伊方発電所第1，2，3号機
の耐震安全性について

平成9年11月

資源エネルギー庁
原子力発電安全企画審査課
原子力発電安全管理課

図-1 伊予灘海域の断層分布状況の比較
 (四国電力の調査結果(最新のデータを考慮)と高知大学岡村教授の調査結果の比較)

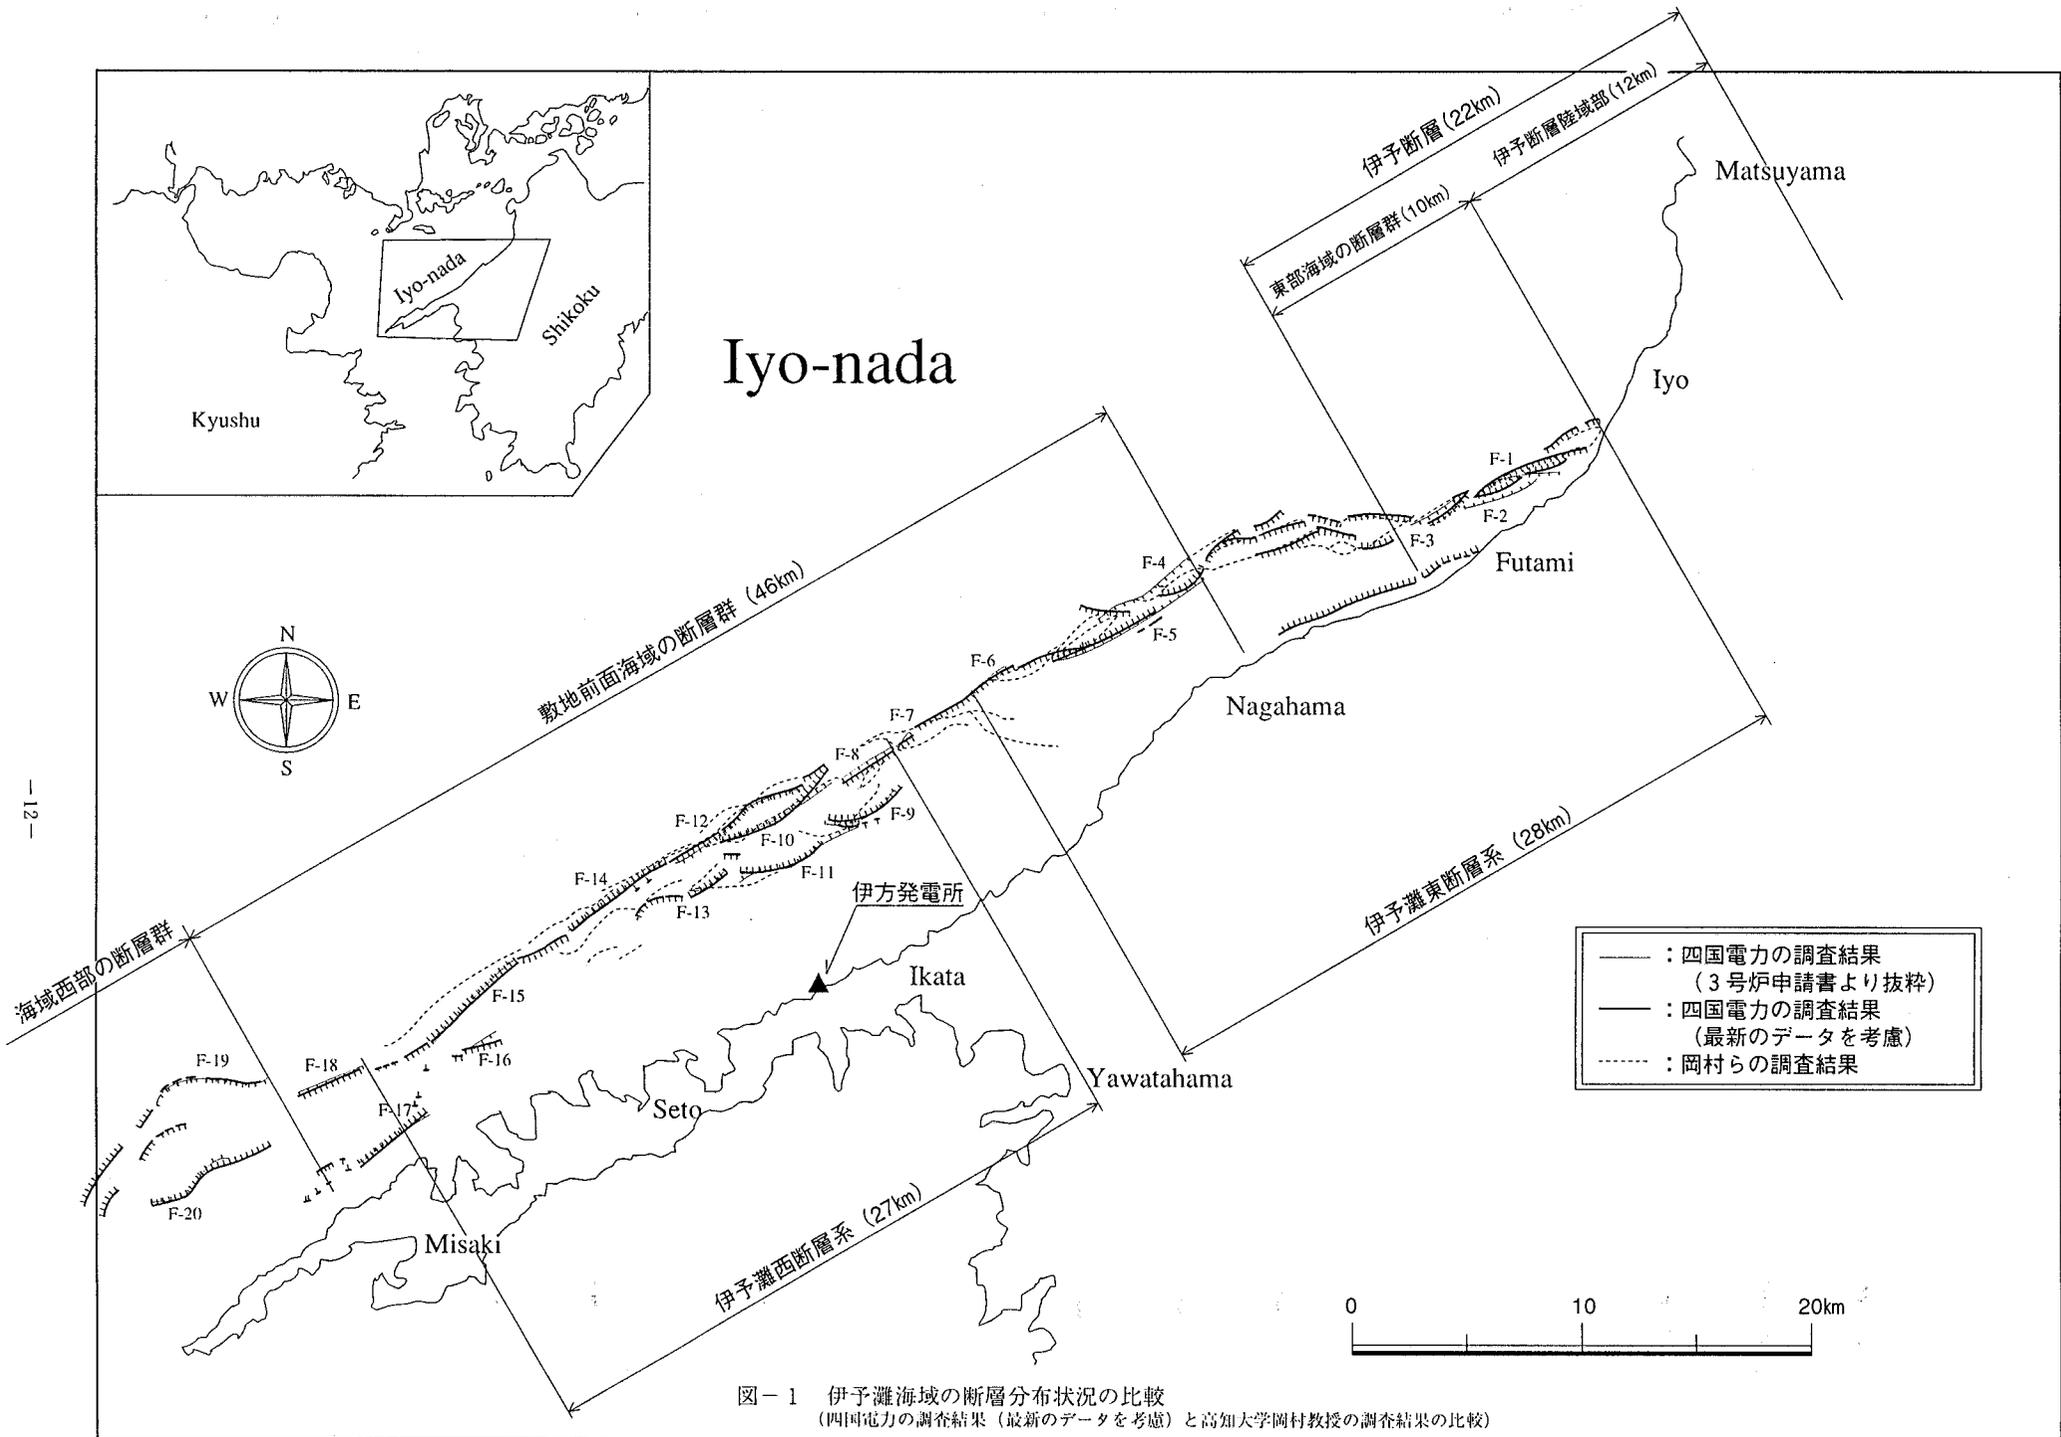
敷地前面海域には F 1 - F 2 0 の断層が認められるが、断層の連続性、断層の存在位置（陸上中央構造線活断層系との位置関係・連続性）、断層の形態的特徴、活動時期、深部地質構造を考慮すれば、海域の断層を海域西部の断層群、敷地前面海域の断層群、東部海域の断層群に区分して評価していることは妥当なものとして認められる。

また、東部海域の断層群と敷地前面海域の断層群の間に見られる複数の活断層は、両断層群とは走向を異にし、この部分で屈曲している。また、両断層群の相対的な位置関係や活動様式に加え、当該部分が幅の広い凹地を形成していることを総合的に考慮すれば、当該部分は引張性バリア（佃1990）⁹⁾であると考えられ、両断層群の遷移部に当たり、むしろ両断層群を区分するものと考えられる。

図-2 断層モデルの解析ケース

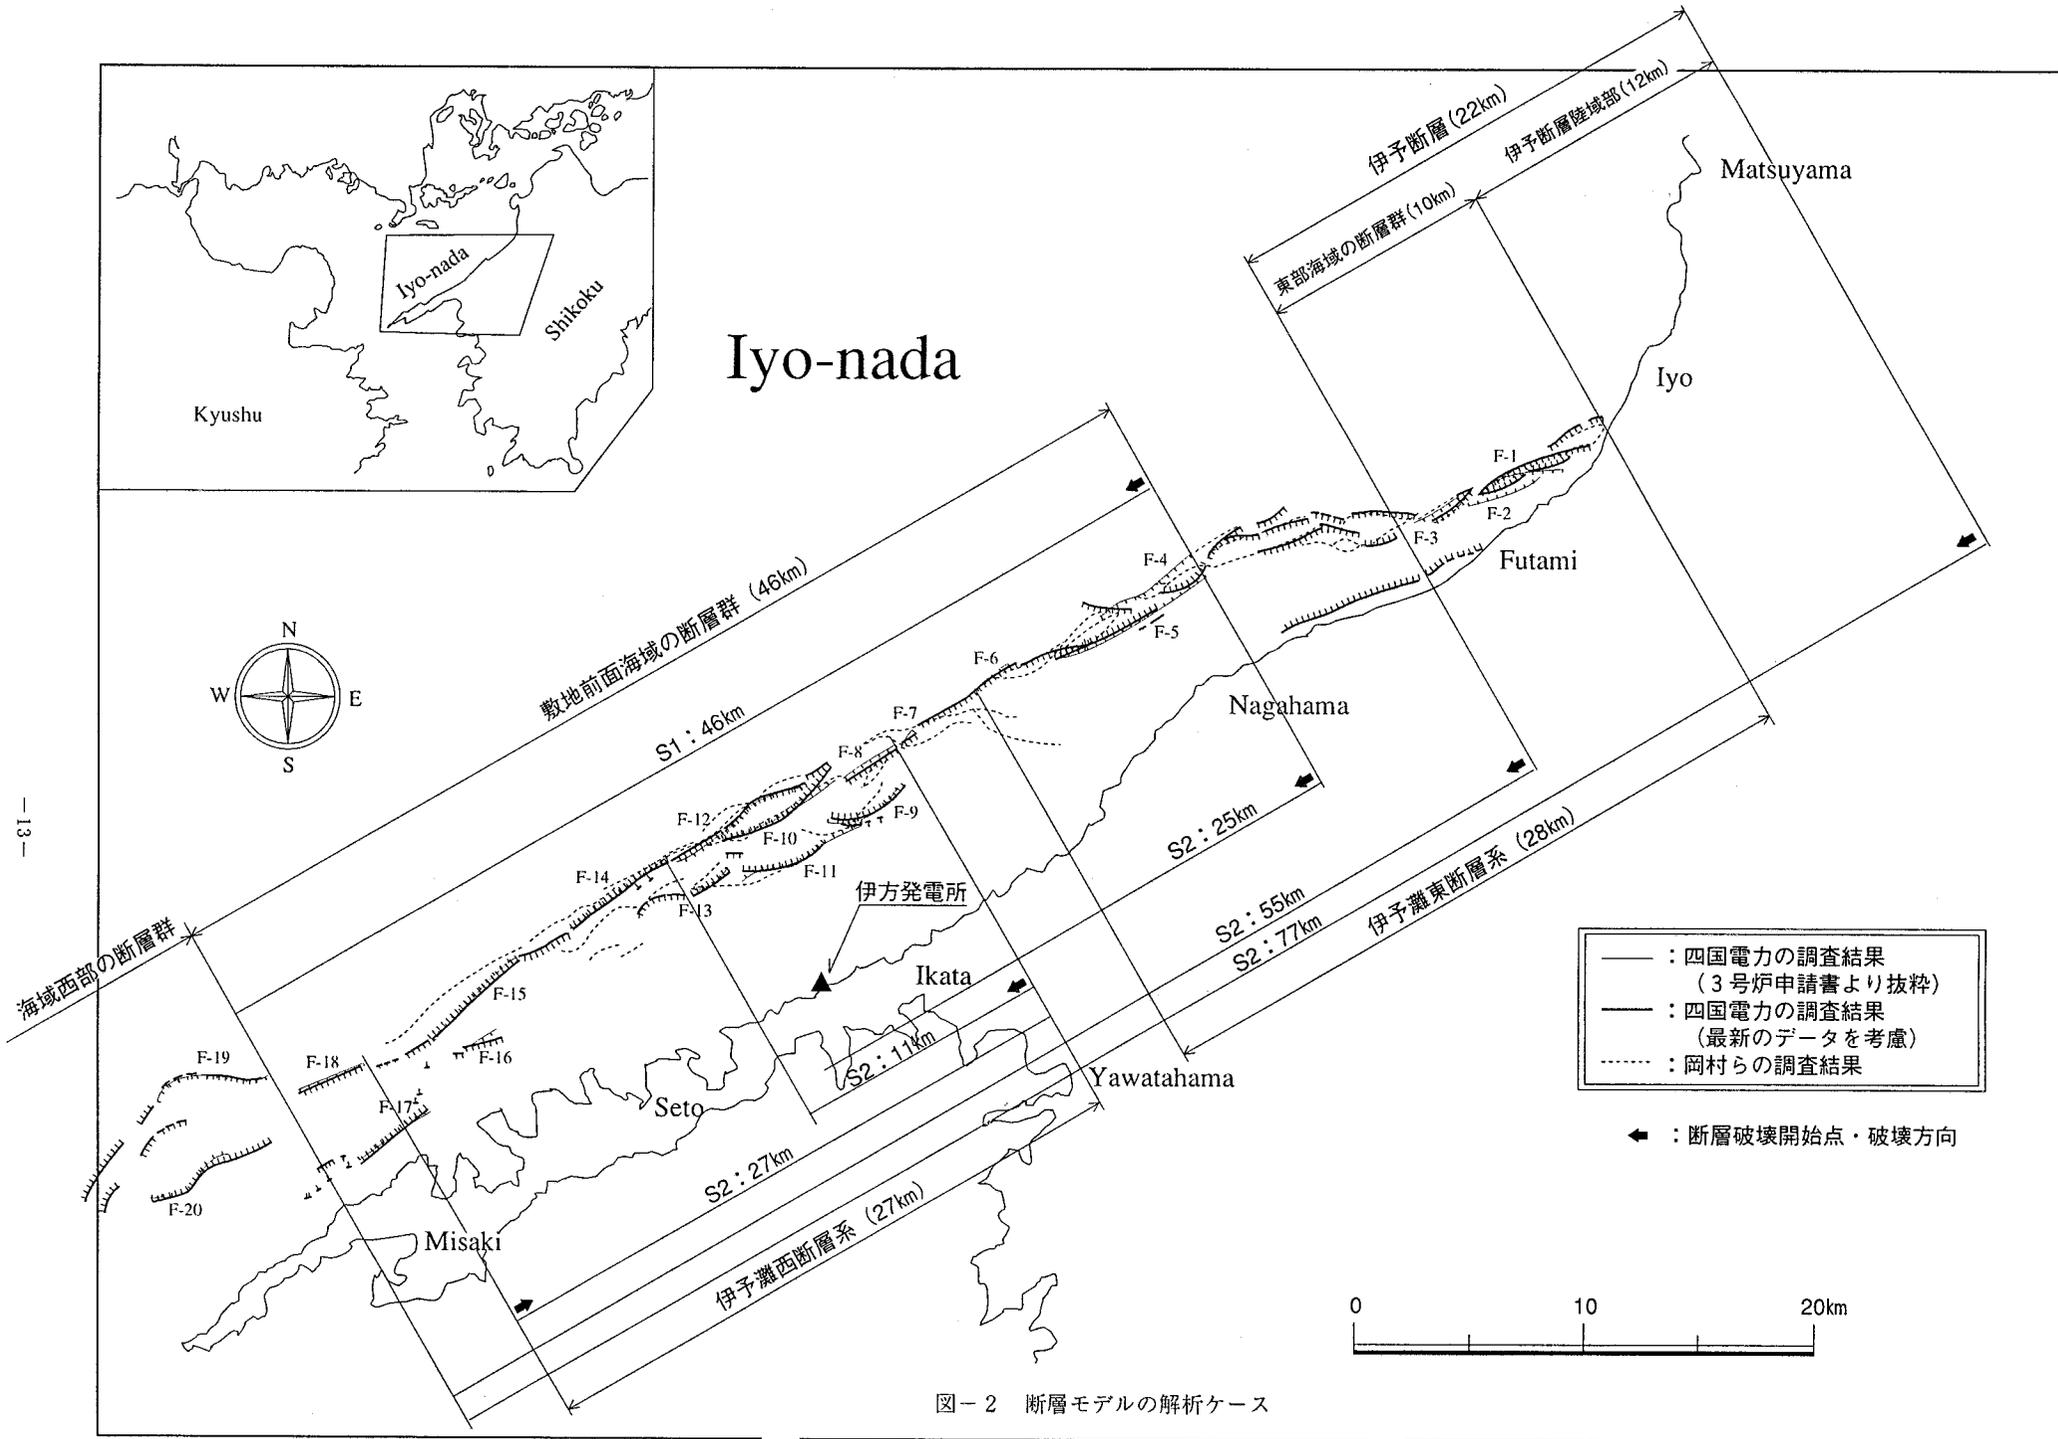
以上のことから当該断層群について、断層の連続性、断層の存在位置（陸上中央構造線活断層系との位置関係・連続性）、断層の形態的特徴、活動時期、深部地質構造を考慮し、敷地との位置関係を考慮すれば、地震動評価上の長さを 4.6 km としていることは、妥当なものとして認められる。

図-3 基準地震動 S 1 の応答スペクトル (減衰定数 5%)

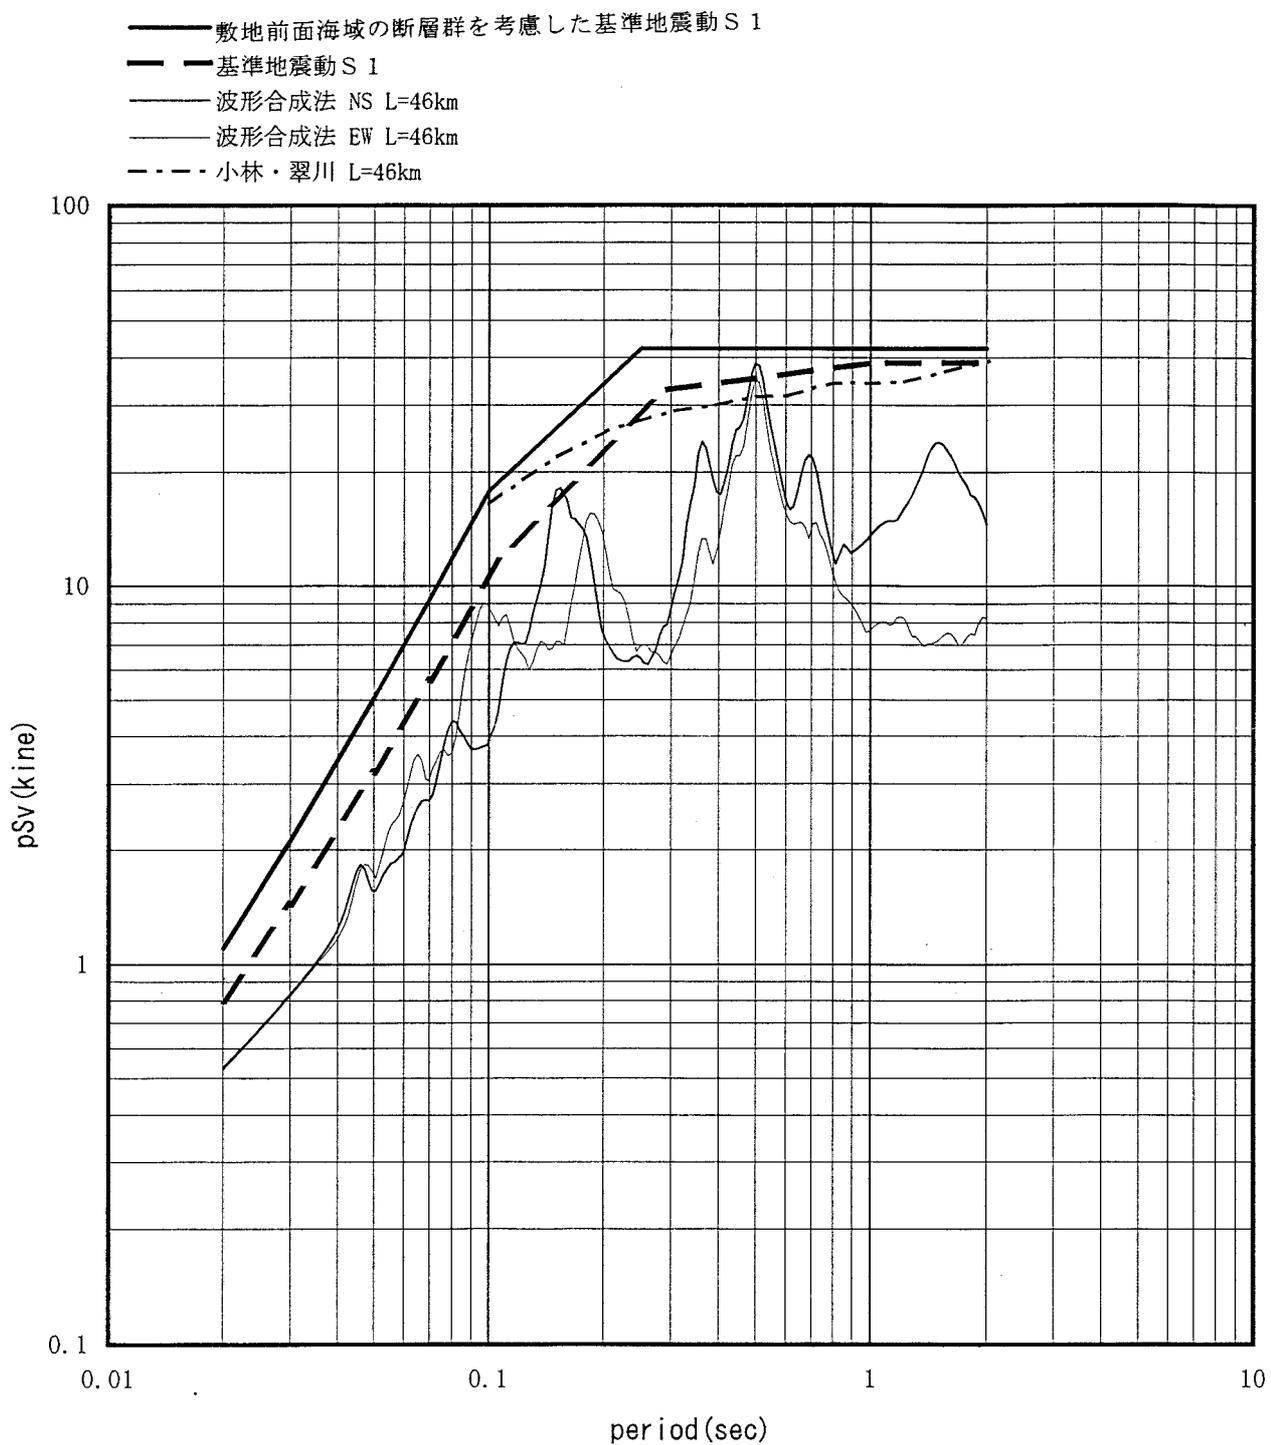
四国電力（株）が今回策定した基準地震動 S 1 の応答スペクトルは、上記断層モデルによる応答スペクトルを包絡したものとしている。

また、地震動の評価は、地震動評価上の長さをもとに安全審査時と同様の手法に基づき、それを上回る応答スペクトルを用いていることから妥当なものとして認められる。
